Technische Änderung zu M12 Gewinding mit 6-Kant

- Nummer der Produktänderungsmitteilung: PCN-PB46-20180606-00-A
- Datum der Veröffentlichung: 06. June 2018
- Revisionsnummer: A

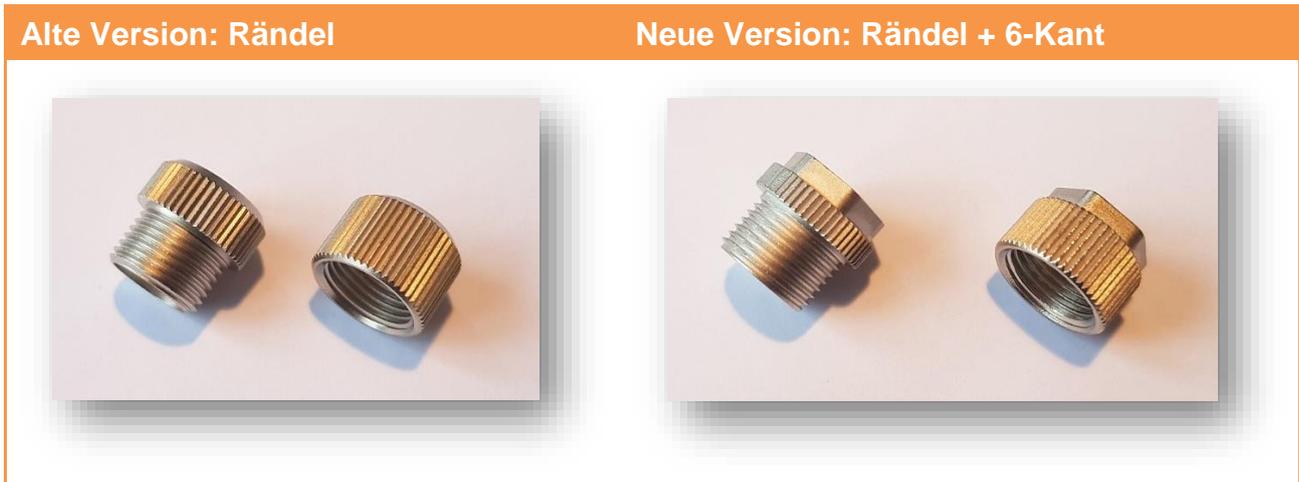
Die M12 Gewinderinge haben eine durchgehende Rändelung.

Zusätzlich zur Rändelung haben die neuen M12 Gewinderinge einen 6-Kant Aufnahme, mit der Schlüsselweite (SW) 12mm.

Verbesserung der Handhabung des Gewinderinges durch die zusätzliche Möglichkeit den Gewinding mit einer Wechselklinge Schlüsselweite 12mm zu verschrauben. Das Verschraubungswerkzeug Screwty® kann weiterhin wie gewohnt auf der Rändelung genutzt werden. Die passende Wechselklinge mit Schlüsselweite 12mm ist die 2598970000.
